初芝体育館受変電設備改修工事の設計図書の訂正について（通知）

工事名称：初芝体育館受変電設備改修工事

図面正誤表

工事名称	初芝体育館受変電設備改修工事			
図面名称	仮設計画図（4）			
A3縮尺	1/600	A1縮尺	1/300	
堺市 建築都市局 建築部		図面番号	E/08

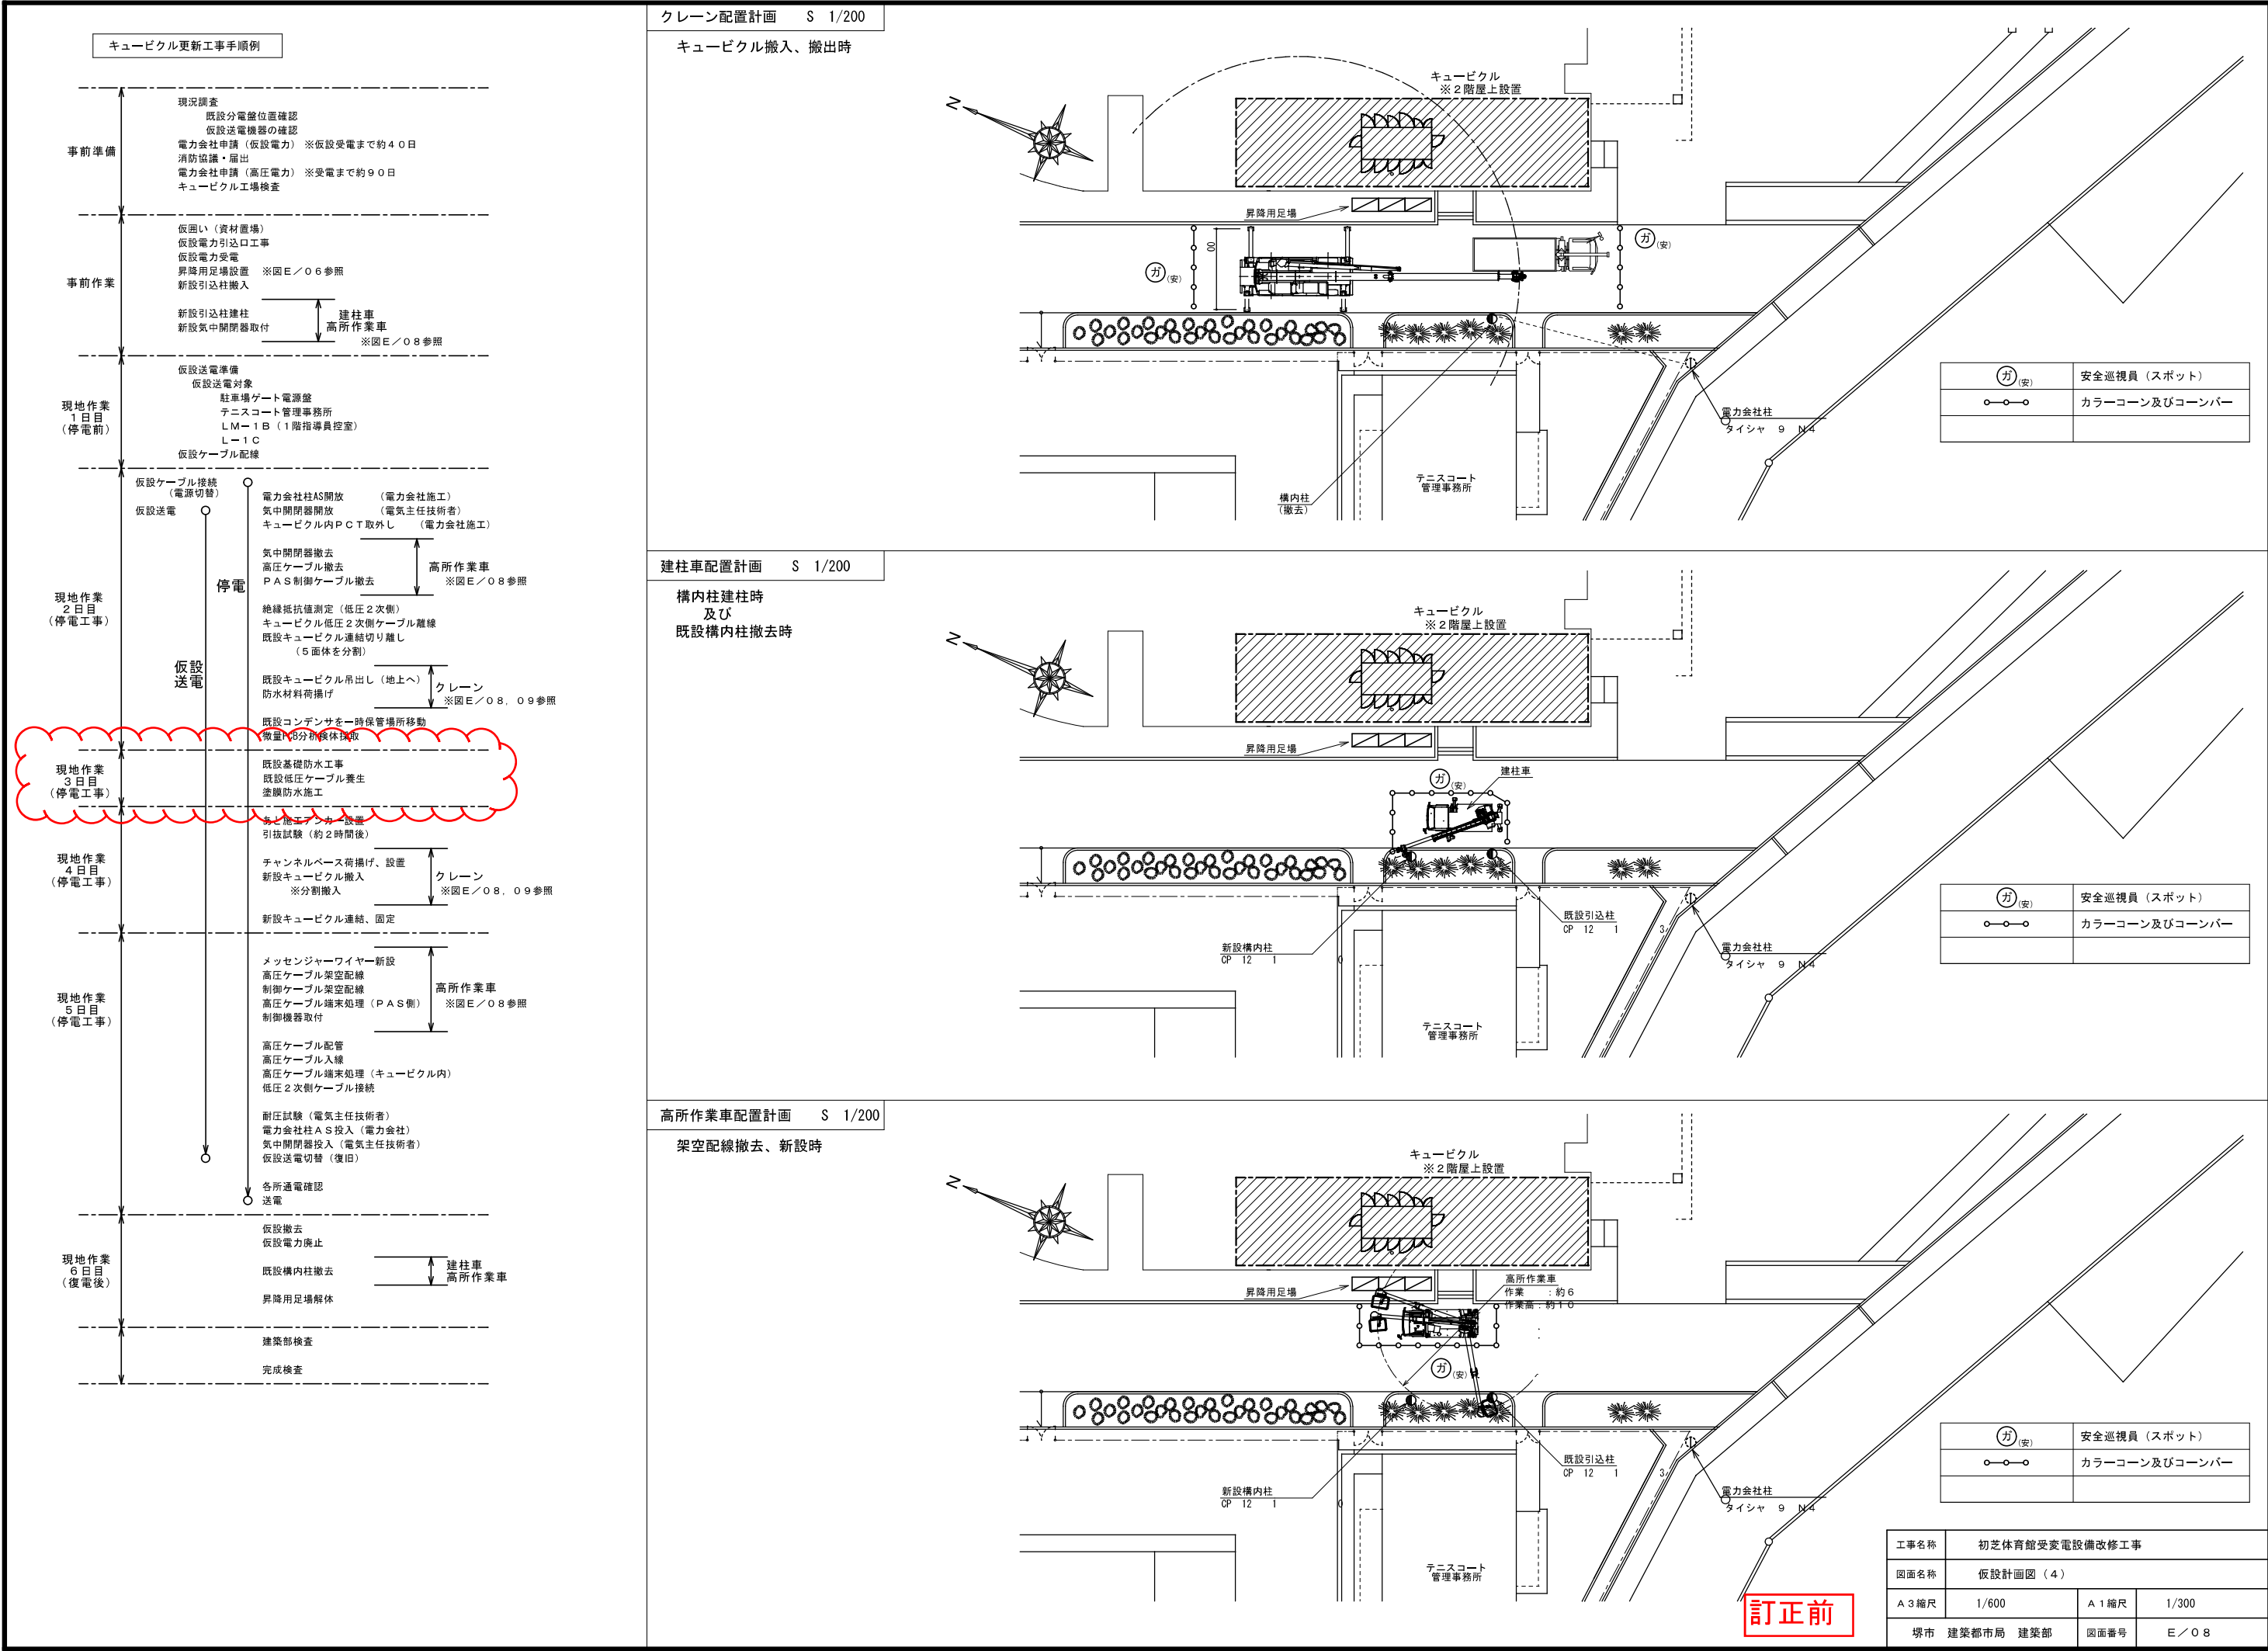
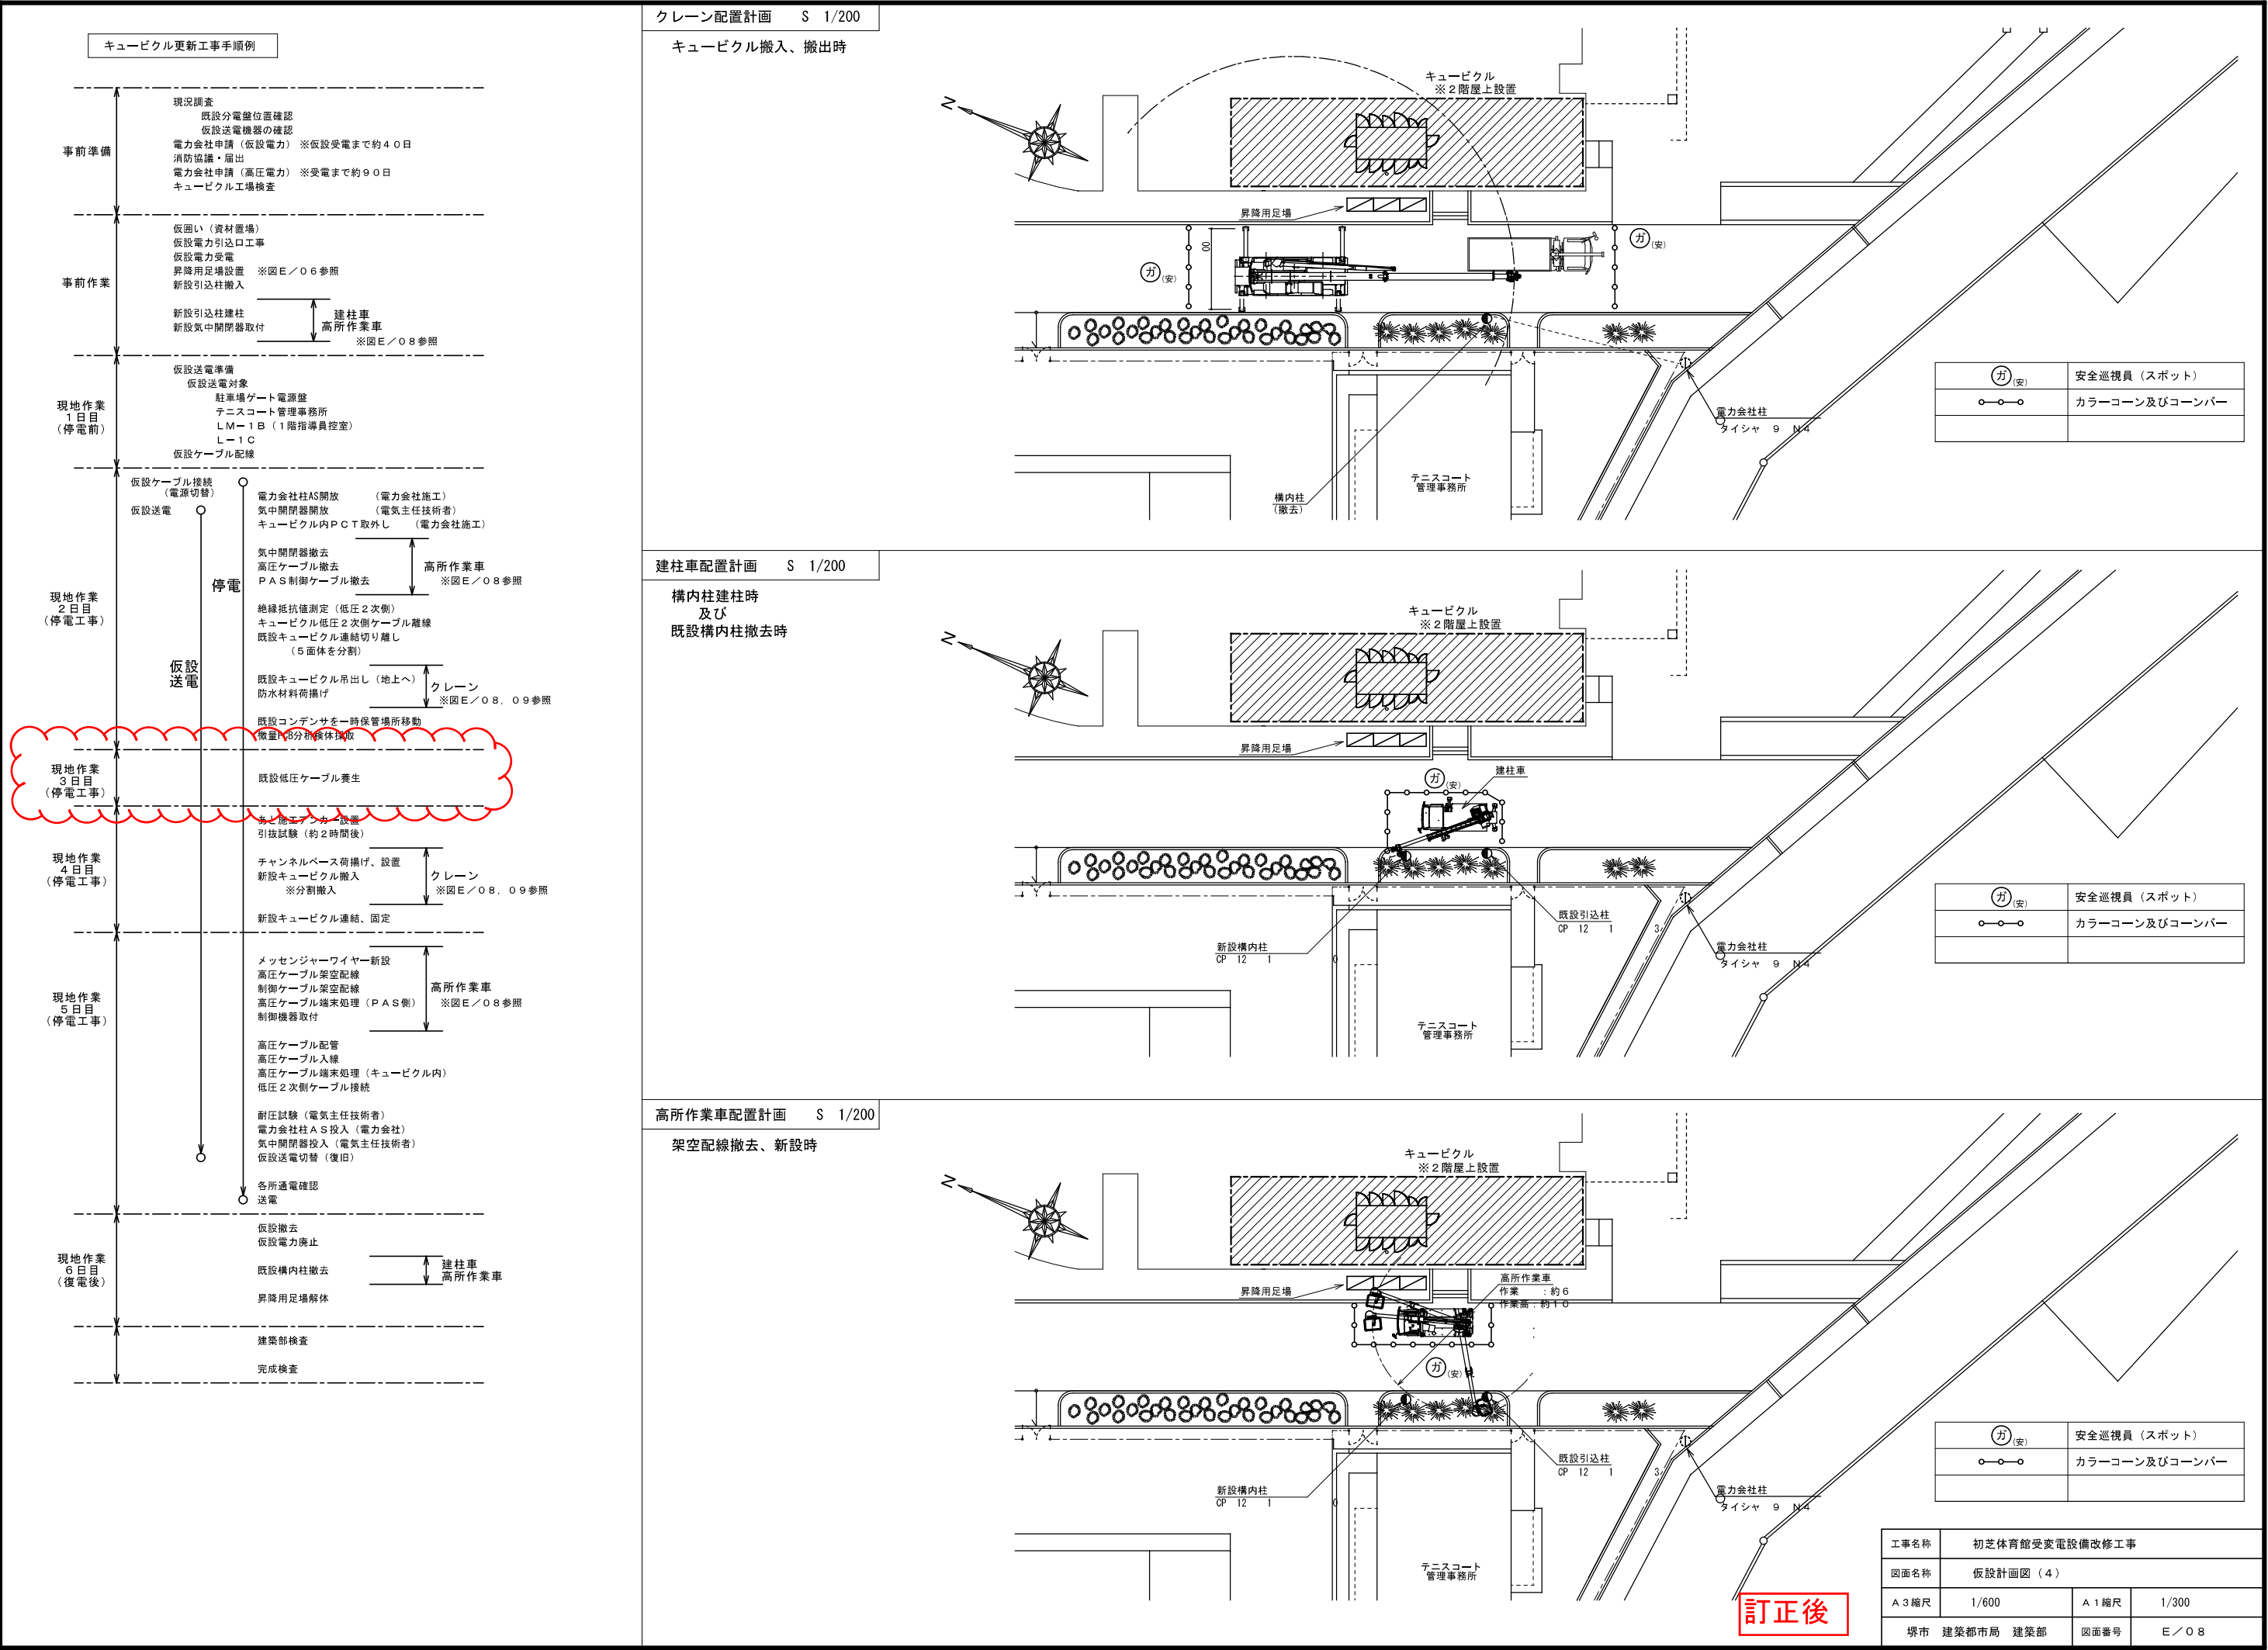
図面No.	図面名称	訂正箇所	誤	正	備考
E/05	仮設計画図（１）	キュービクル更新工事手順例	現地作業 ３日目（停電工事） 既設基礎防水工事 既設低圧ケーブル養生 塗膜防水施工	現地作業 ３日目（停電工事） 既設低圧ケーブル養生	
E/08	仮設計画図（４）	キュービクル更新工事手順例	現地作業 ３日目（停電工事） 既設基礎防水工事 既設低圧ケーブル養生 塗膜防水施工	現地作業 ３日目（停電工事） 既設低圧ケーブル養生	
E/012	引込口詳細図（改修・撤去）	キュービクル更新工事手順例	現地作業 ３日目（停電工事） 既設基礎防水工事 既設低圧ケーブル養生 塗膜防水施工	現地作業 ３日目（停電工事） 既設低圧ケーブル養生
